HENVENDELSER MODTAGET I HØRINGSPERIODEN

FORSLAG TIL LOKALPLAN SVANEMØLLEHOLM ØST

Offentlig høringsperiode fra den 25. april til den 20. juni 2025.

Byrum H

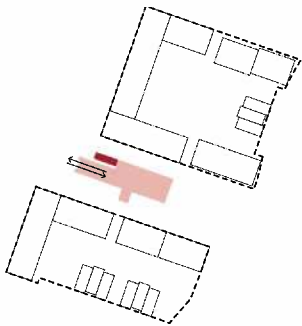
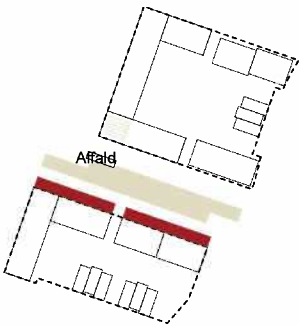
Der skal etableres vendemulighed for en renovationsbil.

Mindst 25 % af det på tegning 7a viste areal skal være bede med beplantning. Befæstede arealer skal være i asfalt, beton, rektangulære betonsten, natursten og/eller træ.

By og Havn har som målsætning at promenader, gade- og byrum på Svanemølleholm fremstår så grønne som muligt. By & Havn ønsker at beplantning i holmegaden bliver af høj kvalitet, bestående af mellemhøj beplantning, urter og træer. Byrum H, den østlige del af holmegaden, er planlagt som et byrum, med fortov og cykelsti til og fra Levantkaj og beplantning i bede. Grundet hensyn til ledninger, brandredningsarealer til boliger, nødkørsel til/fra Levantkaj, lokalplansbestemte cykelparkeringspladser, mulighed for ophold ved udadvendte funktioner i stueetager, passager på tværs samt vendeplads for renovationskøretøjer, vurderes andelen af bede i byrum H maksimalt at kunne udgøre 10% af arealet.

Se det vedlagte bilag omhandlende Byrum H, der er et uddrag af dispositionsforslaget for holmegaden fra marts 2025. Dispositionsforslaget illustrerer 10% bede med beplantning, samt muligheden for cykelparkering, ophold i forbindelse med udadvendte stueetager, samt muligheden for bevægelse sig på tværs, fra cykelparkering til fortov og adgang til bebyggelse.

Brandredningsarealer

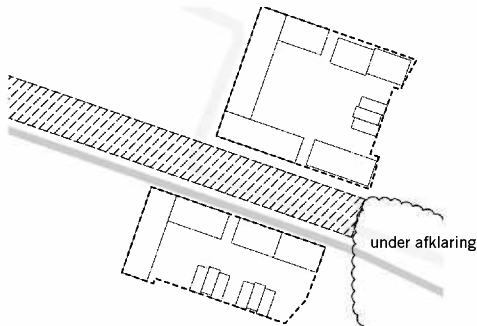
- Brandredning fra stiggov (10 m fra facade)
- Bebyggelseshjørne som ikke kan reds med stiggov fra holmegaden
- Brandredning med håndstige (fra facade og 5 m ud)

Ledningstraceer

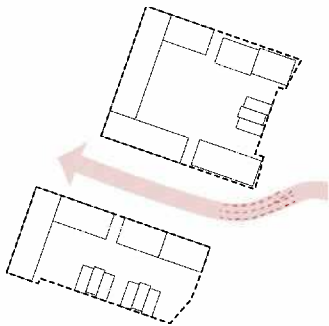
- Lynetteledningen
- U4
- Deklarationsbælte til Levantkaj

Af tegning 7d fremgår det, at der skal plantes min. 8 træer og 15 buske og/eller træer i beplantningszone Db, holmegaden. HOFOR har et 17 meter bredt ledningsbælte i vejtracéet, hvor der skal placeres ledninger til forsyning af Svanemølleholm og Levantkaj. HOFOR har udarbejdet et notat om retningslinjer for beplantning tæt på HOFORs ledning. By & Havn ønsker en drøftelse med Københavns Kommune, Teknik- og Miljøforvaltningen og HOFOR, vedr. mulighederne for at efterleve lokalplanskrav om beplantning i beplantningszone Db,

Byrum E
Bilag

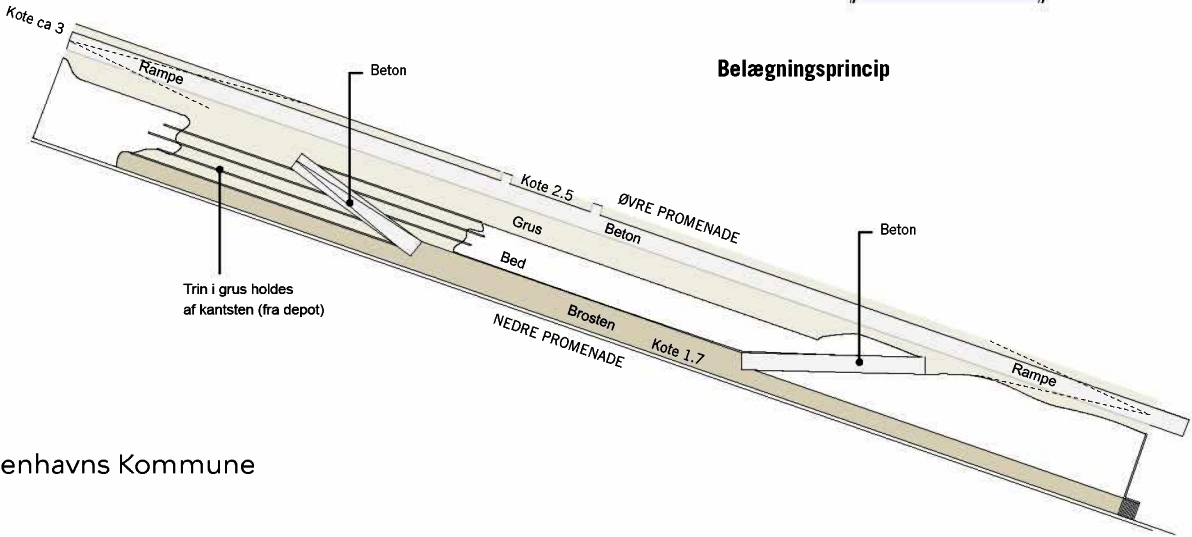
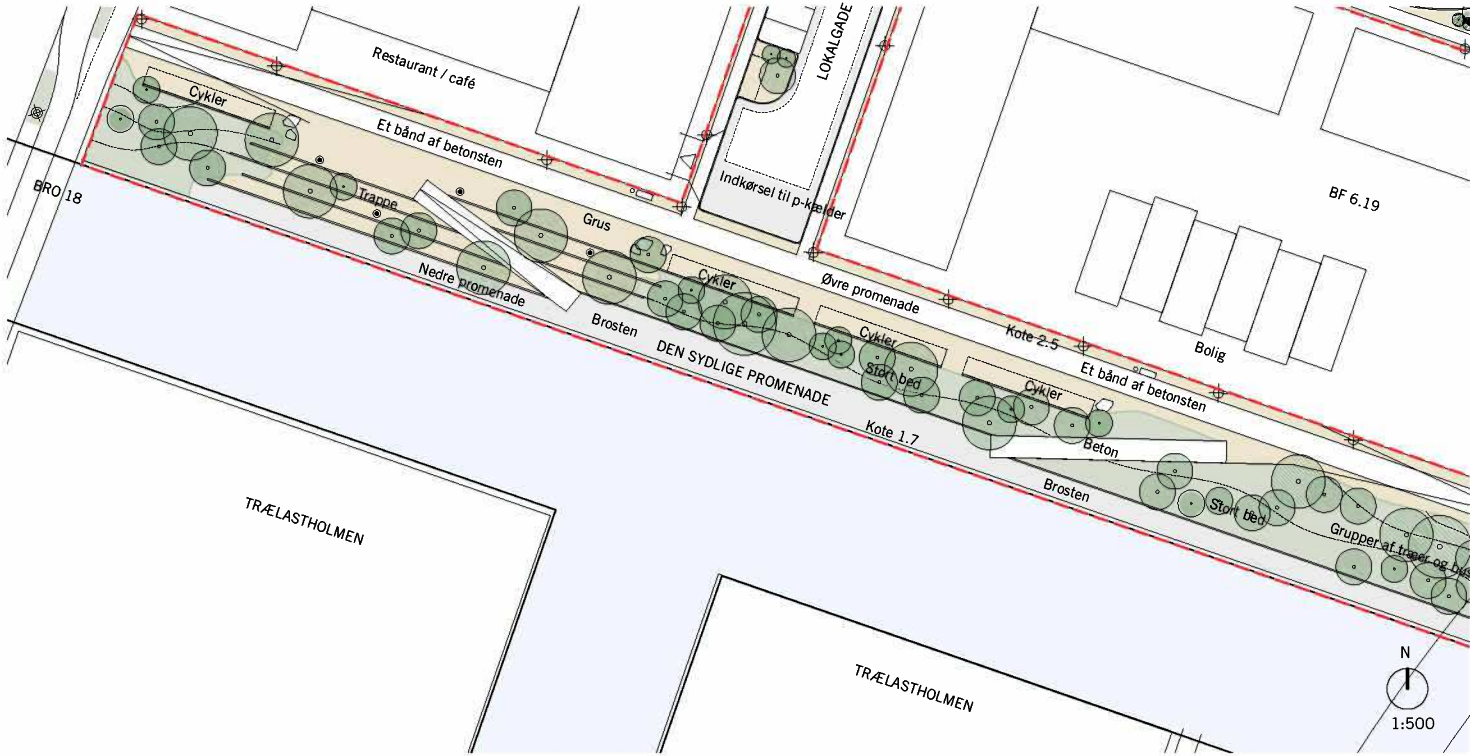
Der ønskes muligheden for at kunne benytte grus i alle byrum og kantzoner jf. tegning 7a Byrum og 7c Kantzoner, da der arbejdes videre med det udtryk som er muliggjort i lokalplan 594 *Svanemølleholm*, der regulerer den vestlige del af Svanemølleholm. Samtidig er grus en reference til holmens tidligere brug som grusdepot og

er derfor en stedsspecifik reference til områdets industrihistorie. Yderligere ønskes muligheden for at benytte grus i byrum, gader, promenader og kantzoner, for at kunne reducere CO2 aftrykket knyttet til belægningsvalg. Det tænkes at grus benyttes sammen med andre belægninger.

Se det vedlagte bilag omhandlende Byrum E, der er et uddrag af dispositionsforslaget for den sydlige promenade på Svanemølleholm fra marts 2025. Dispositionsforslaget illustrerer hvordan grus kan anvendes i samspil med andre belægninger muliggjort i lokalplansforslaget.
